**ПАСПОРТ ДОСТУПНОСТИ  
объекта социальной инфраструктуры (ОСИ)  
N 4/2019**

## АКТ ОБСЛЕДОВАНИЯ объекта социальной инфраструктуры К ПАСПОРТУ ДОСТУПНОСТИ ОСИ N 4/2019

**1. Территории, прилегающей к зданию (участка)  
МАУДО "ДШИ №2", г.Владимир, ул.Кирова, д.11**

φωτο 7

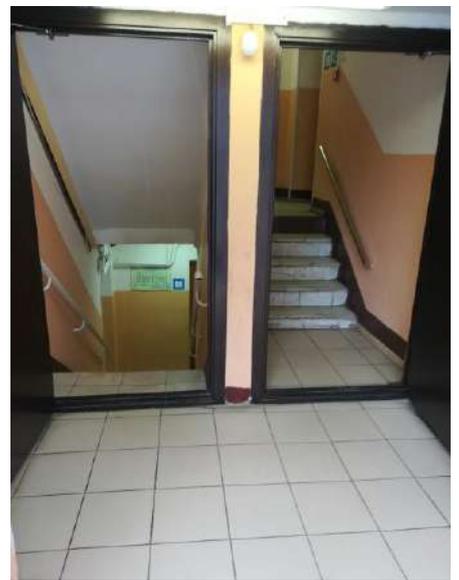
2.6	Лестница (наружная)	есть	6	7	Отсутствуют: тактильная полоса, желтая контрастная окраска первой и последней ступеней, нескользкое покрытие и поручни	О, С, Г	Нанести тактильную полосу, желтую контрастную окраску первой и последней ступеней; постелить нескользкое покрытие и установить поручни	Текущий ремонт

2.7	Пандус (наружный)	нет	-	-	отсутствует	К, О	Устройство пандуса	Текущий ремонт, индивидуальное решение с ТСР
2.8	Входная площадка (перед дверью)	есть	6	7	Габариты не соответствуют требованиям, отсутствуют	Все	Устройство входной площадки	Текущий ремонт

φωτο 20

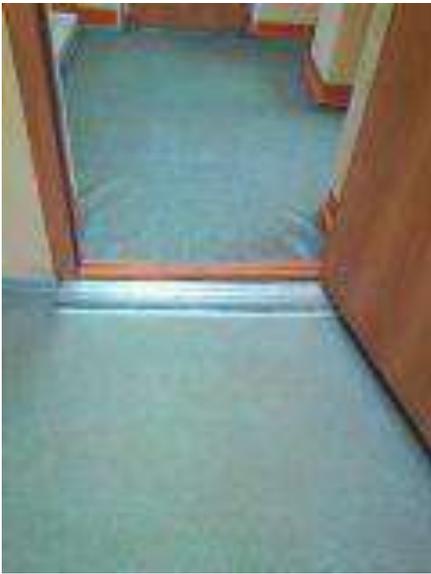
3.2	Лестница (внутри здания)	есть	16	5,9, 18, 19, 20, 21	Отсутствуют: тактильная полоса, желтая контрастная окраска первой и последней ступеней	С	Нанести тактильную полосу, желтую контрастную окраску первой и последней ступеней	Текущий ремонт
